Élaboration du Plan de Prévention des risques d'inondation (PPRi) par débordement de l'Yonne sur les 19 communes à l'amont du Territoire à Risque Important (TRI) de l'Auxerrois de Coulanges-sur-Yonne à Saint-Bris-le-Vineux

Enquête Publique

Réponses de la DDT au procès verbal de synthèse des observations de la commission d'enquête

Enquête du lundi 4 mars au mercredi 3 avril 2024

Carte présentant l'ancien PPRI, le projet de nouveau PPRI et les plus hautes eaux de 1910.

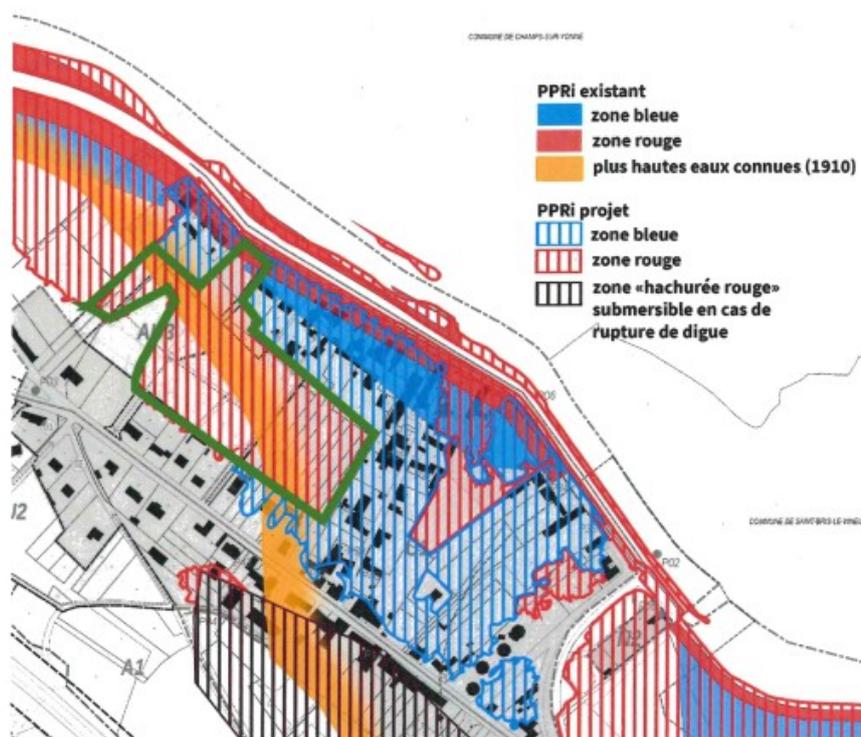
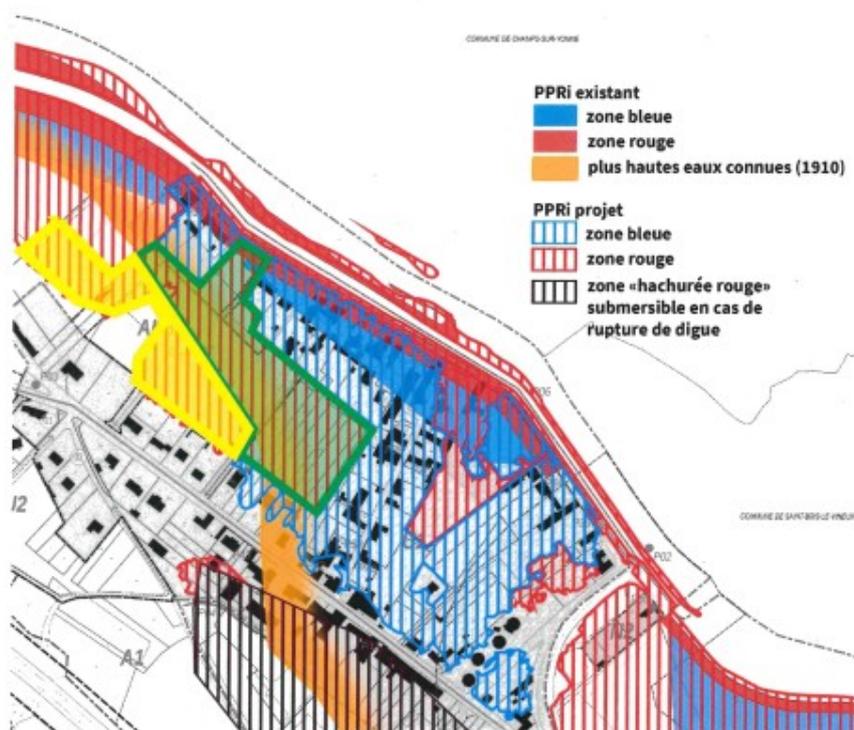
Sur la carte ci-dessus, on peut constater qu'il a été proposé une zone rouge, à l'arrière d'une zone bleue. Pourtant cette zone rouge est plus haute au niveau altimétrique que la zone bleue et bénéficie d'accès directs non inondables, directement accessibles par la route de Vaux.

Je demande que la zone verte sur la carte ci-dessus, depuis la limite de la zone bleu jusqu'à la limite des plus hautes eaux de 1910, soit classée en zone bleue, comme la zone située entre ce secteur et la zone rouge proposée le long de la rivière Yonne. Pour rappel, ce secteur bénéficie d'accès directs vers la route de Vaux, à plus haute altitude.

Je demande également que la zone jaune, située au-delà de la zone bleue et au-delà des plus hautes eaux de 1910, soit simplement sortie du PPRI et donc à minima mise en zone bleue.

Dans la demande, il est fait référence aux limites de la crue de 1910 or, cette crue n'a pas été prise en compte dans l'élaboration/révision des PPRi par débordement de l'Yonne.

La parcelle AC 156 de 11 882 m² est ciblée par un projet de gymnase intercommunal. La parcelle est concernée par un aléa de faible à moyen. Cette zone a été mise en zonage rouge car elle a été définie comme zone de végétation, ce qui est le cas en ce moment.

Dans la demande **R3** il est indiqué que la parcelle AC 156 est concernée par le projet de gymnase. Cependant, dans la demande E1, il est demandé de mettre également en bleu tout le secteur entouré en vert (parcelles AC 10, 136, 13, 14, 149, 150, 158, 157, 22, 164, 163, 33, 34, 128, 131, 37, 38, 39, 166, 165 et 121). Ce secteur est entouré d'une zone urbanisée qui a été zonée en bleu car les parcelles sont déjà urbanisées et en aléa de faible à moyen. Par contre, les parcelles AC 10, 136, 13, 14, 149, 150, 158, 157, 22, 164, 163, 33, 34, 128, 131, 37, 38, 39, 166, 165 et 121 étant mises en végétation sur la carte des enjeux, le croisement avec l'aléa les met automatiquement en zonage rouge, car elles sont considérées comme des zones d'expansion de crue.

Concernant le projet d'implantation du gymnase sur la parcelle AC 156 celui-ci ne peut être envisagé. Le règlement de la zone rouge ne permet pas l'implantation de nouveaux bâtiments. Et même si un zonage bleu était mis en place, le règlement de la zone bleue permet la création de nouveaux bâtiments sauf pour les établissements sensibles (voir ci-dessous extrait du règlement de la zone bleue page 21 et 22).

Carte de zonage non modifiée

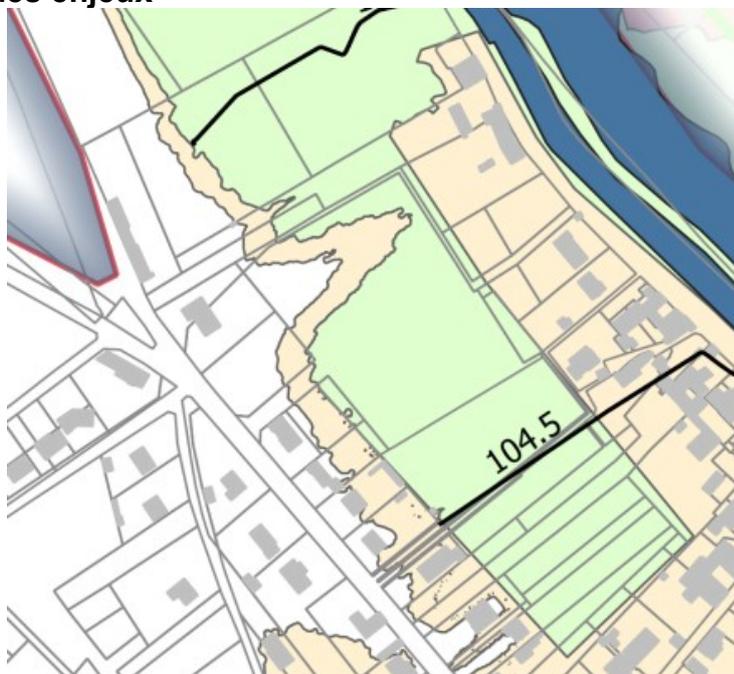
BONNEFOND Christophe, Je demande que la zone située depuis la limite de la zone bleue jusqu'à la limite des plus hautes eaux de 1910, soit classée en zone bleue, comme la zone située entre ce secteur et la zone rouge proposée le long de la rivière Yonne. Pour rappel, ce secteur bénéficie d'accès directs vers la route de Vaux, à plus haute altitude Je demande également que la zone, située au-delà de la zone bleue et au-delà des plus hautes eaux de 1910, soit simplement sortie du PPRI et donc à minima mise en zone bleue.
